Mission régionale d'autorité environnementale

**Avis en date du 22 octobre 2019
de la Mission régionale d'autorité environnementale d'Île-de-France
sur le projet d'aménagement de l'îlot D5 de la zone d'aménagement concerté
(ZAC) Seguin – Rives de Seine situé à Boulogne-Billancourt (92)**

Synthèse de l'avis

Illustration 5: Coupe longitudinale du projet (ouest à gauche, est à droite) – source : pièce PC03, annotations : DRIEE

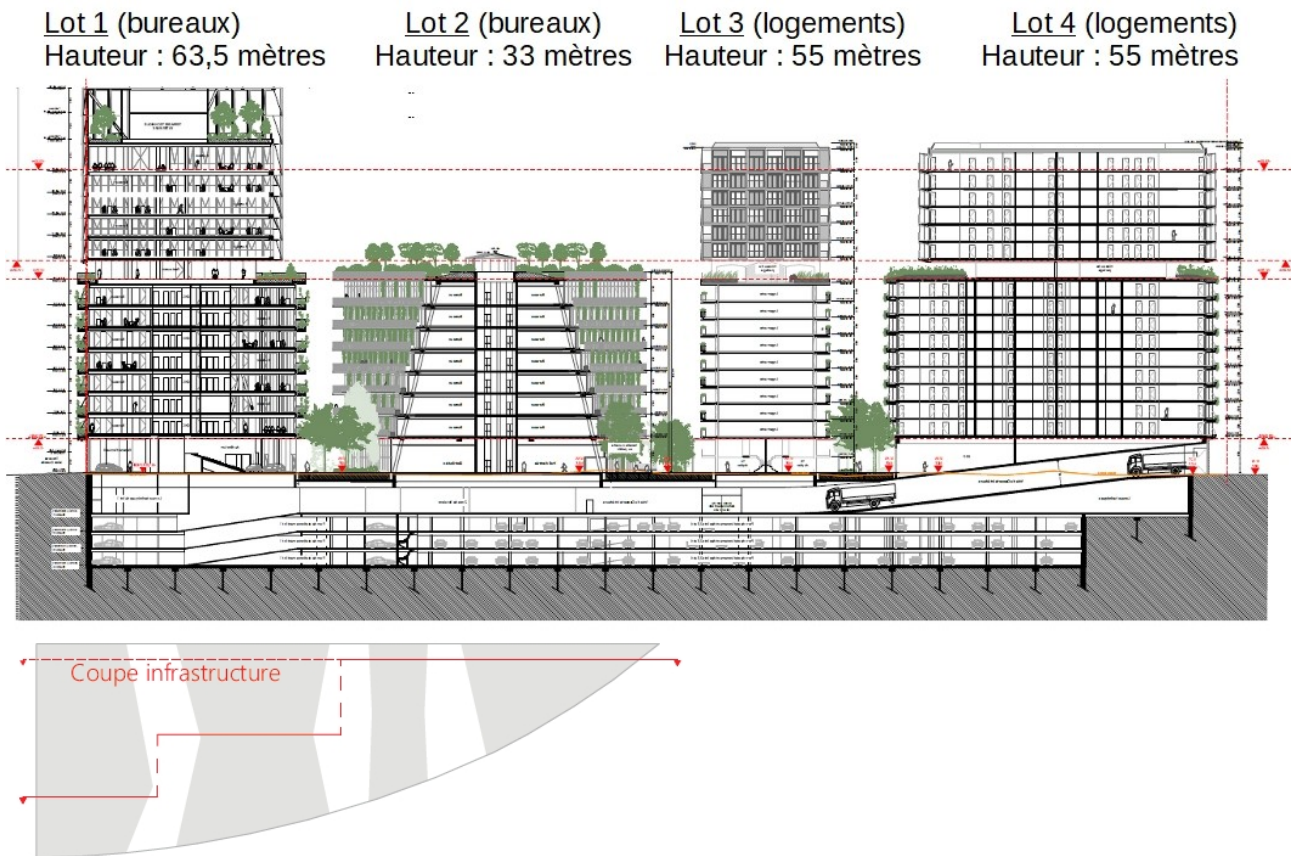
Afin de mieux appréhender l'impact paysager sur le coteau, la MRAe recommande de présenter une coupe transversale du coteau de la Seine et du projet, et ce, au droit du bâtiment le plus haut³².
